变更内容:

| 项目名称<br>PROJECT  |  | 南通R12048地块 1#2#4#7#5#8#10~13# |  | 设计编号<br>JOB No.         |  | 20175012 |  |
| 图名<br>DRAWING TITLE  |  | 施工图变更                         |  | 审核<br>AUDITED BY        |  | 张宏达      |  |

原设计:

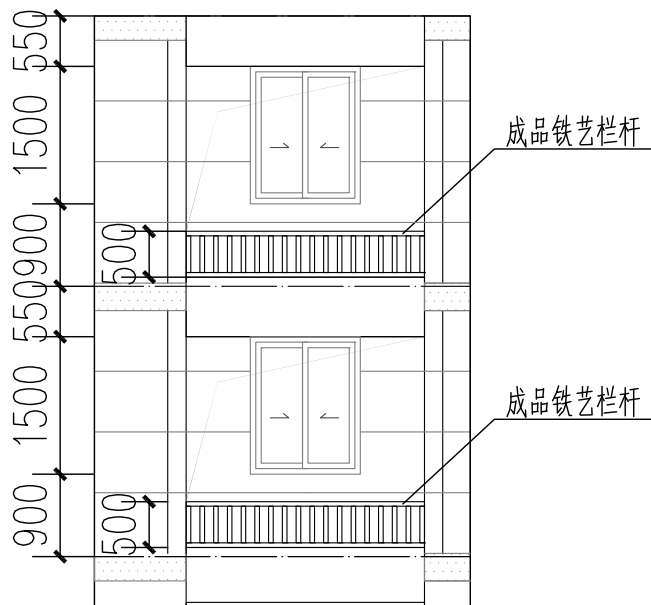
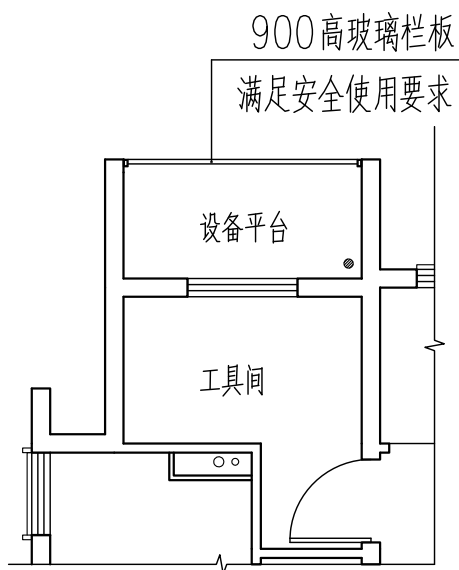
- 1、根据立面统一原则,和增强防攀爬性能,1#2#4#7#5#8#10#11#12#13#原北侧设备平台设计为铁艺栏杆,现更改为玻璃栏板及装饰线条。
